FESTSTELLUNGSENTWURF

Strassenbauverwaltung Freistaat Bayern Staatliches Bauamt Amberg-Sulzbach Straße / Abschn.-Nr. / Station: B85_1420_3,537 bis B85_1460_0,569 PROJIS-Nr.:	Unterlage / Blatt-Nr.: 5 / 4 Lageplan Maßstab: 1 : 1000
Ausbau der B 85 im Kreuzungsbereich mit der BAB A 6 und der St 2151	
aufgestellt: Staatliches Bauamt Amberg-Sulzbach Sulzbach-Rosenberg, den 25.11.2022  Tobias Bäumer, Baudirektor	
Tektor A vom 31.10.2024

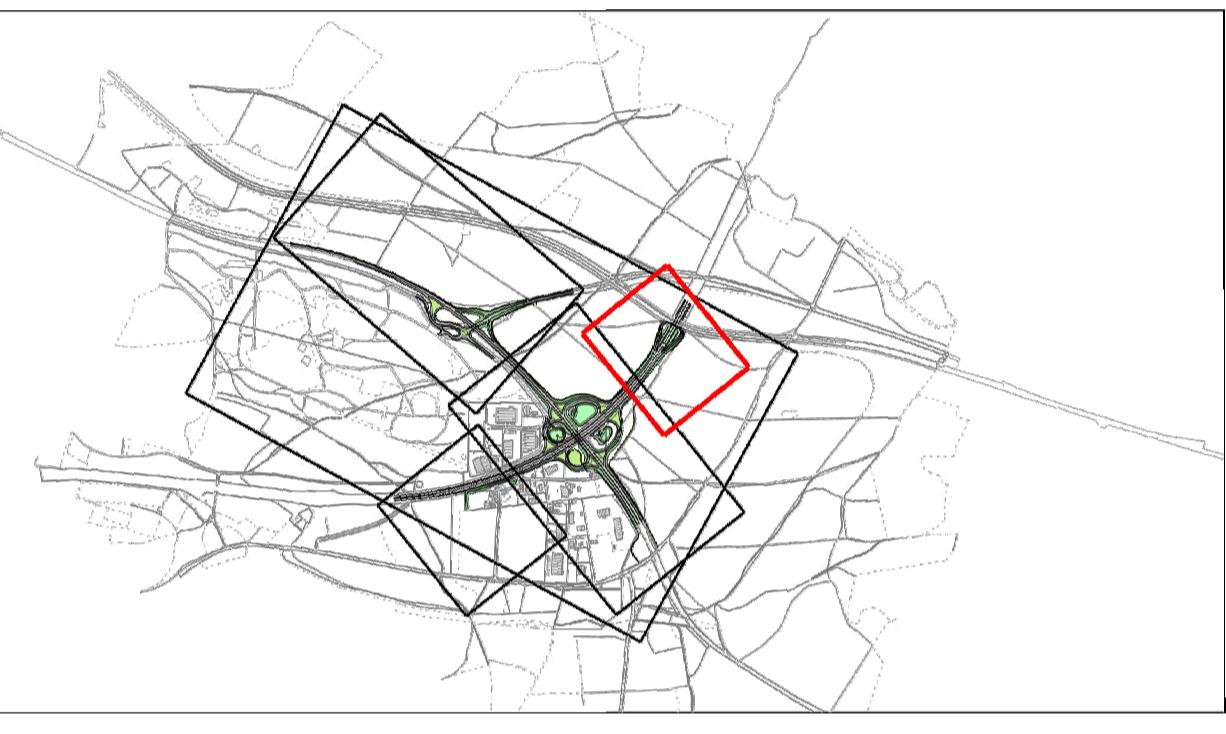
1 Änderung Lärmschutzwand (853+265 bis 853+400); Umverlegung Gasleitung ergänzt	04.04.2024	Schmid
Nr.	Art der Änderung	Datum Zeichen
